ZARZĄD DRÓG MIEJSKICH

ZDM/DZP/ 346 /19/ZZ
ZDM-DZP.3411. 18 .2019.MSU

Dotyczy: postępowania prowadzonego w trybie przetargu nieograniczonego na:
„Dostawę dwóch sztuk samochodów elektrycznych, dwóch Systemów mobilnej kontroli pojazdów wraz ze szkoleniem operatorów systemu oraz usługą utrzymaniową Systemu e-kontroli przez okres 36 miesięcy”.

Nr postępowania DPZ/6/PN/6/19.

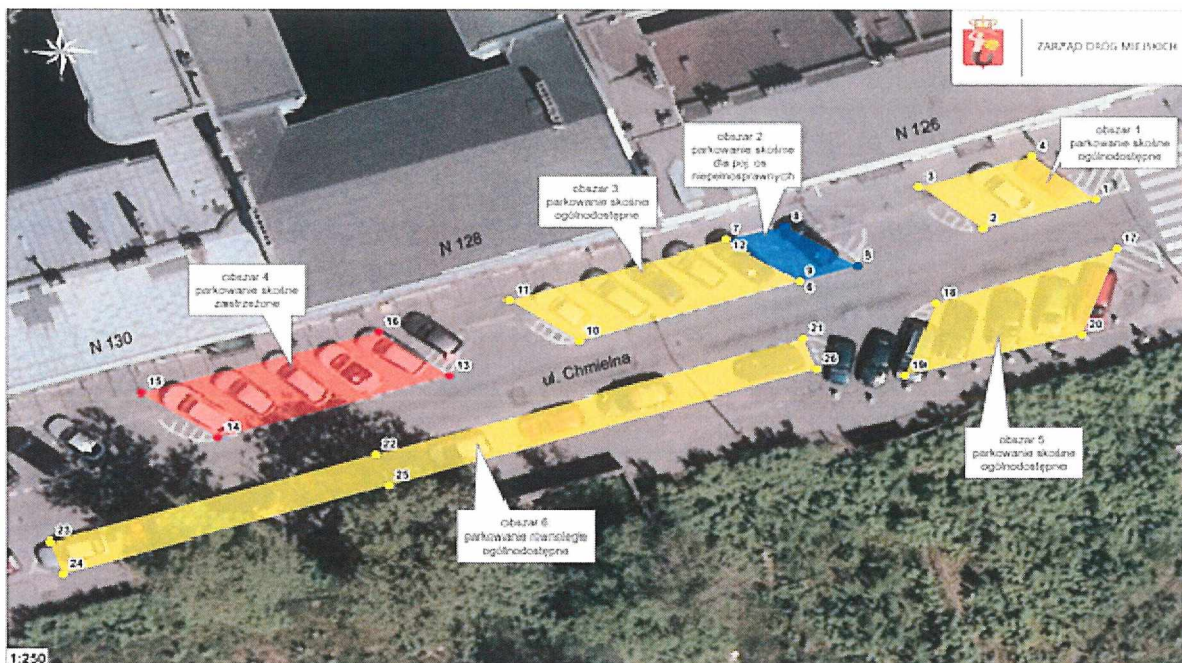
Dot. punktu 2.2.3. „System będzie miał możliwość importu danych dotyczących obszarów do parkowania, których współrzędne będą wskazane w pliku.txt/.csv/.xlsx udostępnionym przez Zamawiającego”

Prosimy o podanie przykładowego pliku (jego struktury).

Format przykładowego pliku z danymi testowymi wygląda następująco:

Ponadto Zamawiający poniżej przedstawia przykładową mapę poglądową obszarów do postoj:
